**OBRA DE JARDINERÍA DEL PROYECTO DE ADECUACIÓN DE PUERTA NORTE.
JARDINERÍA, RIEGO Y OBRAS ASOCIADAS, AMPLIACIÓN III, RECINTO
VALDEBEBAS DE IFEMA, FERIA DE MADRID.**

EXP.: 20/152 – 2000017785

-. CONSULTAS REALIZADAS Y ACLARACIONES .-

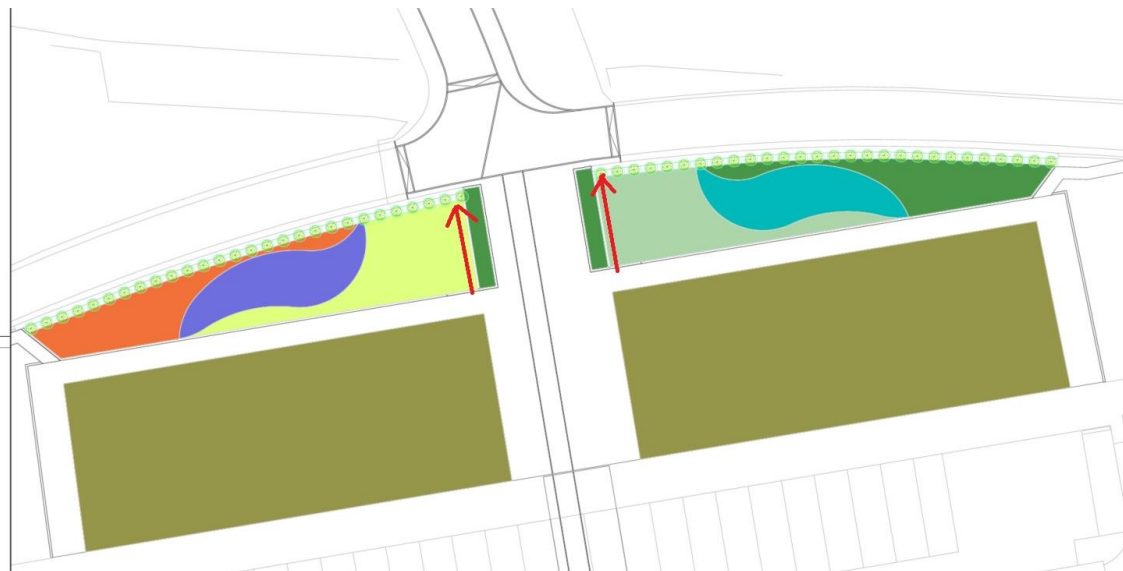
- IFNMOB002 SUMINISTRO DE BARANDILLA DE PROTECCIÓN: No se localiza plano con ubicación ni detalles de instalación.

Esta unidad se incluye para poder valorar los cerramientos de los extremos de los muros. La barandilla es igual a la existente (ver fotos).

Descripción de la barandilla existente: palastro de acero de 1 cm de espesor con placa de anclaje al muro de hormigón mediante tacos metálicos o químicos, pasamanos y barra intermedia de acero macizo.
